千 五 沢 ダ ム 取 水 設 備 改 修 工 事

令和 6 年度 第 2 回ホームドクター検討会資料

東北農政局 阿武隈土地改良調査管理事務所

2. 前検討会における指導事項と対応方針

【図-3.1.1 既設の取水塔上屋配置図】

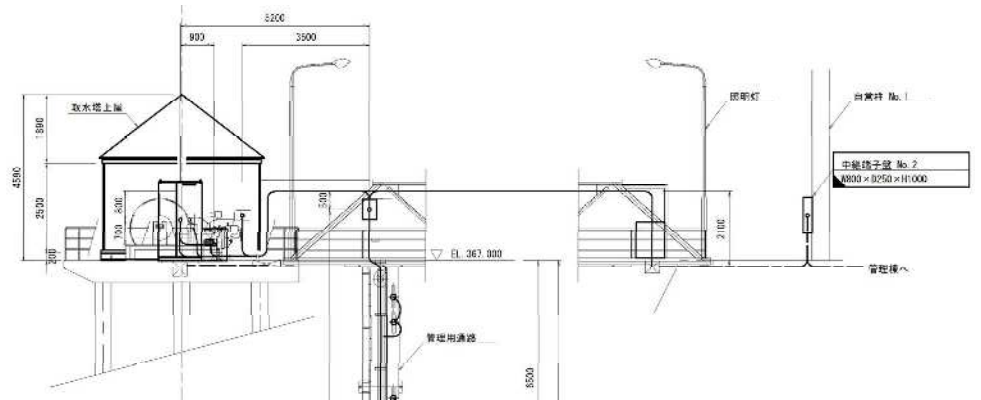
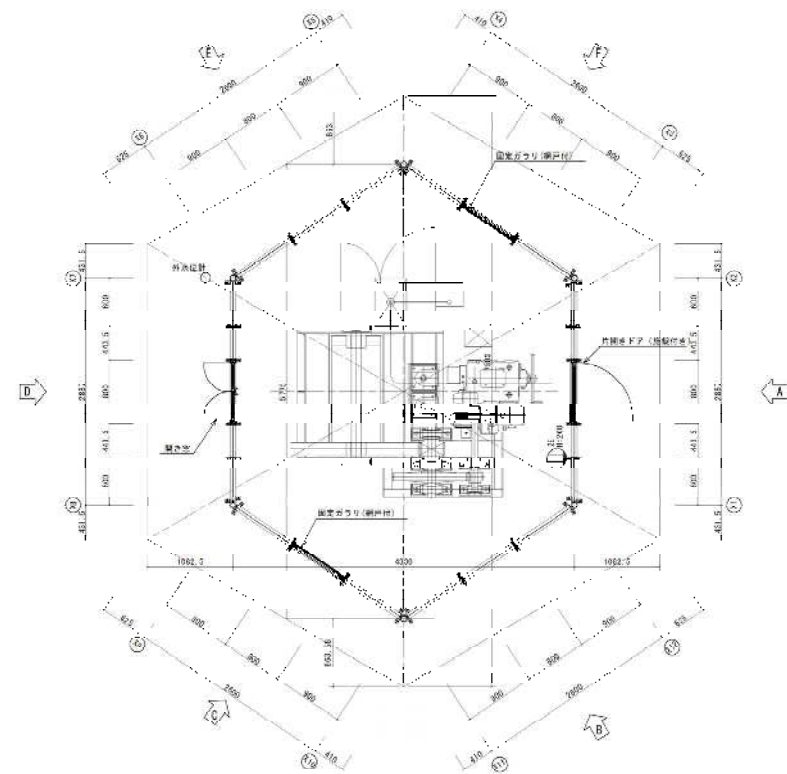
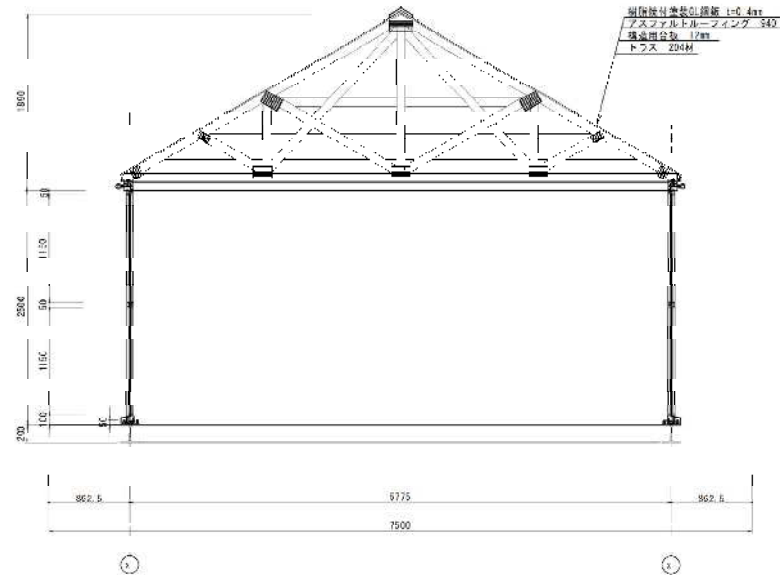
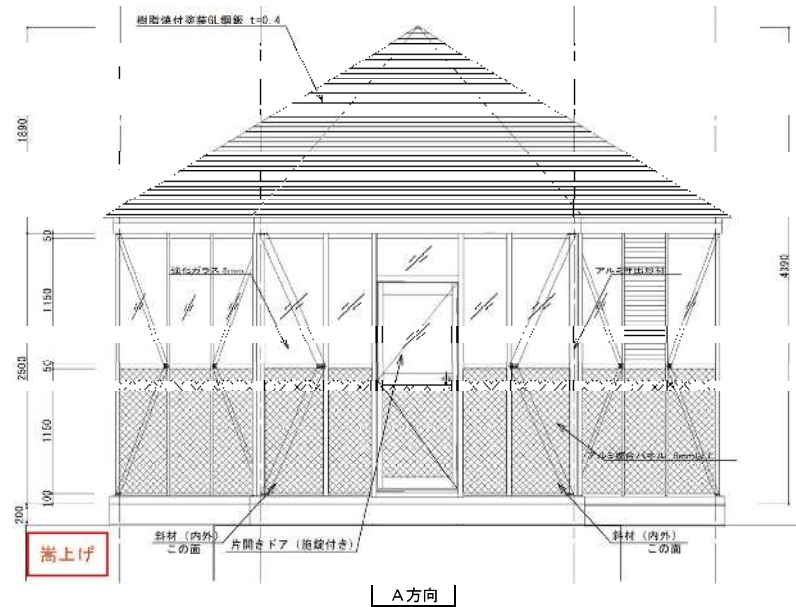
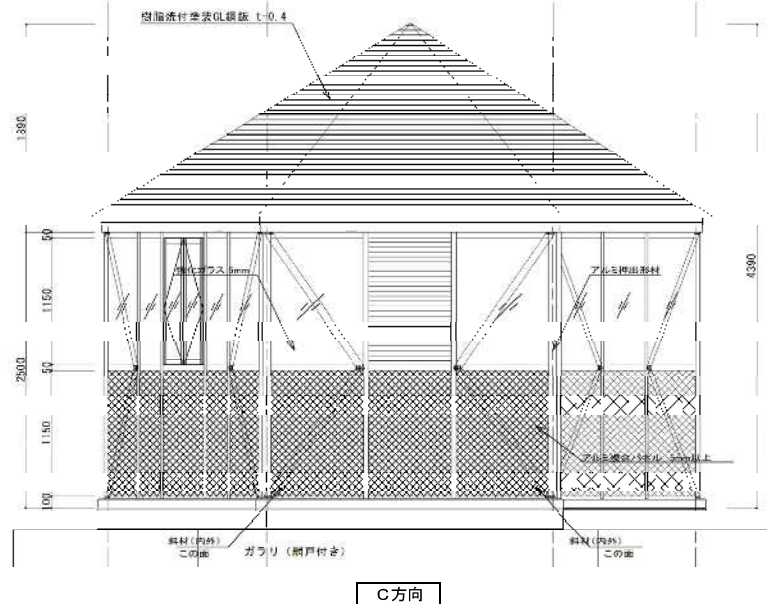
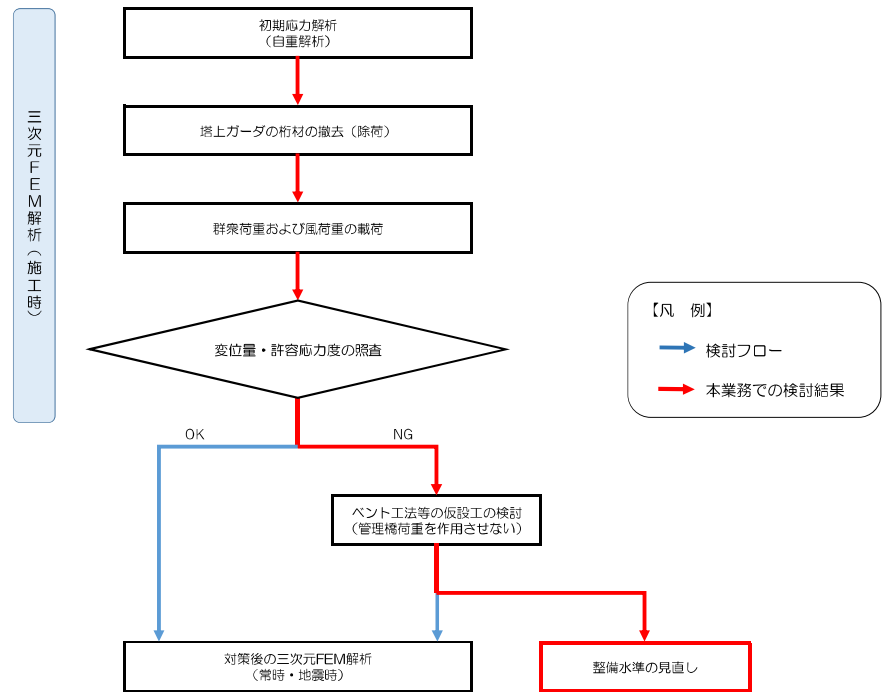
番号	項目	指導事項	対応方針	備考
【R5 年度第2 回ホームドクター検討会（R6. 2. 6）】				
1	取水設備上屋の更新について	建物ユニット（樋門ハウス）の形状が四角形しか出来ないのであれば、既設上屋と同じ六角形の形状の上屋を新設するのを検討してはどうか。	樋門ハウスを既設上屋と同形状で更新できるかについて、メーカ各社に確認した結果、うち1社は対応可能であるとの回答を頂いた。このため、これまでの計画どおり、軽量となる樋門ハウスを採用することとした。 既設と同様に塔柱上に上屋荷重がかかる配置とするとともに、制御盤の扉の開閉に支障がない最大の床面積を確保する方針とした。	p.7 に検討結果を添付
2	流量調整弁及び非常用制水弁について	流量調整弁及び非常用制水弁の開閉装置は、供用後50年を経過しているため、更新が妥当である。 ただし、開閉装置のサイズが既設とは異なることから、管理橋の立坑部における搬入が可能か検討されたい。	立坑内には梯子やケーブル類等が配置されており、開閉装置の搬出は難しいと判断した。このため、流量調整弁及び非常用制水弁の開閉装置は、ホロージェットバルブと同様に、南北調整池から搬入・搬出する計画に見直した。	p.17 に検討結果を添付
		流量調整弁（HJV）の扉体の健全度評価をS-2 評価に修正されたい。	健全度評価をS-2 評価に見直した。	—
		非常用制水弁の扉体、戸当り、スピンドルについては、弁室躯体に埋設された構造となっているため、現状としては更新できないことと了承された。	—	—
3	取水塔上屋の塔上ガーダとシリンダーゲート扉体の更新について	シリンダーゲート扉体の取外しには塔上ガーダ主桁の一部を取り外す必要があり、取水塔に悪影響を及ぼす懸念がある。そのため、FEM 解析等を行い、施工時における取水塔の安全性を確認されたい。	上屋、塔上ガーダ上の電気、機械設備、シリンダーゲートの撤去に支障となる部材を取り外した状態での三次元 FEM 解析を行い、施工時における取水塔の安全性について検討した。その結果、変位量が許容値を上回ったことから、整備水準を見直しシリンダーゲート扉体の再塗装・塔上ガーダの開口処理は行わない方針とした。	p.13 に検討結果を添付

取水塔上屋の更新改修に当たっては、開閉装置・機側操作盤の維持管理を踏まえ、構造形式は既設塔体の荷重負担に悪影響を与えないように軽量で耐久性に優れたアルミ合金製構造形式とする（既設 5.1 t ⇒ 2.0 t）。

上屋配置は、開閉装置、操作盤これらの維持管理面のほか、歩廊の点検用マンホールとの干渉を避けた配置とする。管理橋軸方向の幅は、点検用マンホール、外水位計が近接しており既設同位置とした。管理橋直角方向の幅は、点検用マンホールとの離隔が広いので、操作盤の開閉を考慮し、既設よりも拡張した（4.33m×5.0m⇒4.33m×5.775m）。また、上屋は、開閉装置、操作盤の配線を床下として床面を鋼材により 20cm の嵩上げを行い、この鋼材により取水塔床版に固定する。

鋼材により床面を 20cm 高
上げすることにより、床下配
線を行えるよう配慮した。
なお、更新する上屋には、
既設と同様に「避雷針」を設
ける方針である。

【図-3.2.5 三次元 FEM 解析結果図（合成変位）】

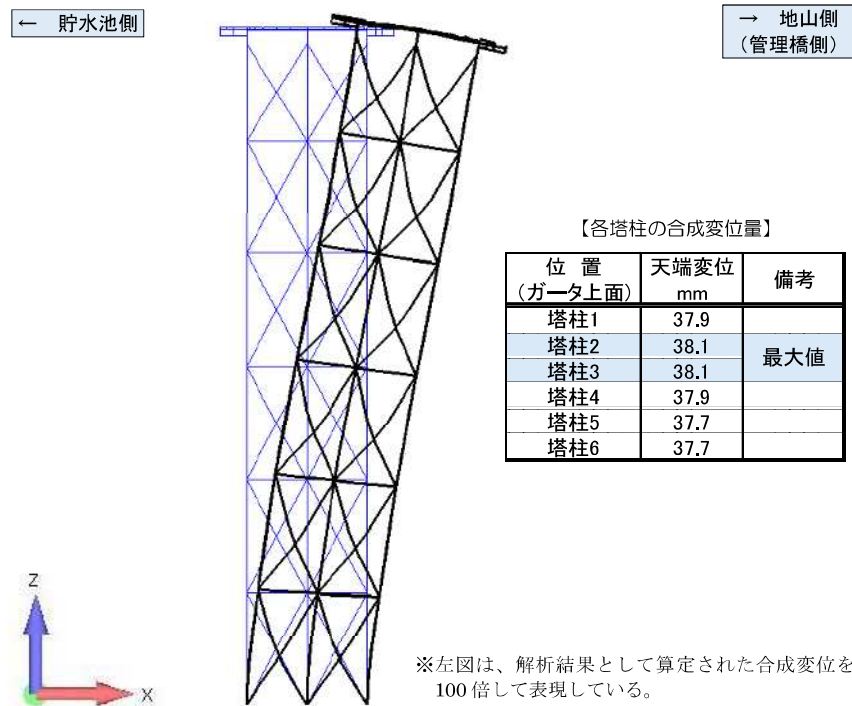
施工時における変位状況は下図に示すとおりであり、管理橋（X 軸）方向に約 38mm 変位する結果となる。この結果は、ガイドローラレールの施工管理基準を参考に設定した、許容変位量 10mm を上回る結果となる。

施工時の三次元 FEM 解析の結果、変位が許容値 10mm を上回る結果となったことから、シリンダーゲート扉体の再塗装（シリンダーゲート扉体と塔上ガーダの主桁の一時撤去）にあたっては、ベント工法等により管理橋荷重を受け持つなど、塔体への影響を軽減させる必要があることが分かった。

この結果を踏まえ関係機関と調整した結果、近年の物価上昇等を鑑み次期事業等にて対応する方針とし、本工事ではシリンダーゲートの再塗装（シリンダーゲート扉体と塔上ガーダの主桁の一時撤去）を実施しない方針となった。

【図-3.2.6 三次元 FEM 解析結果図（合成応力）】

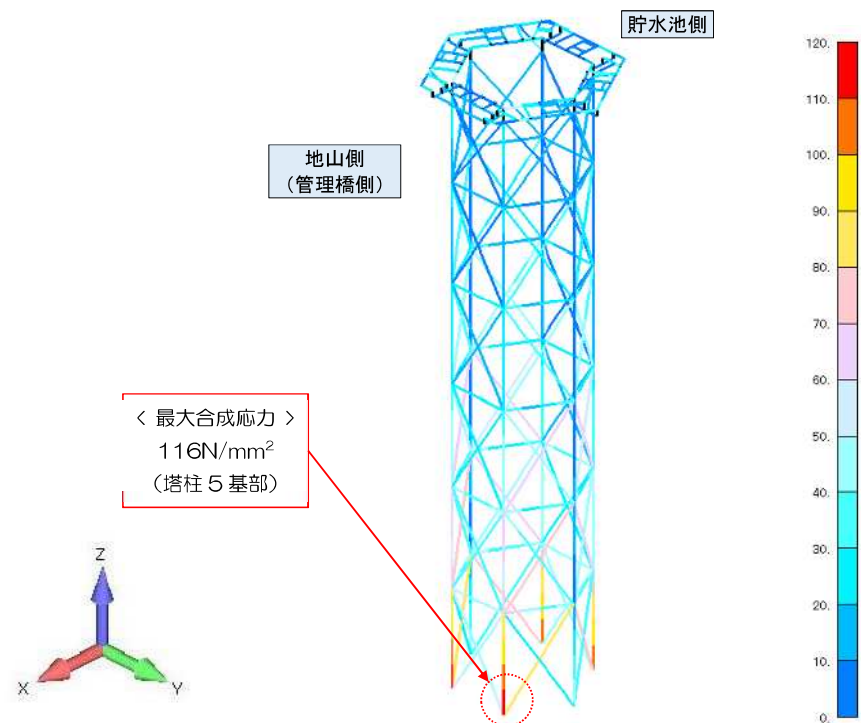
施工時における合成応力の分布は下図に示すとおりであり、管理橋荷重が作用する塔柱 5 の基部において最大 116N/mm² の合成応力が発生する。塔柱（STK41Φ431.8 t12.7）に発生する最大合成応力は、許容応力度 165N/mm²（110N/mm²×1.5）を下回ることから、施工時における発生応力の面では特に問題はないと判断される。
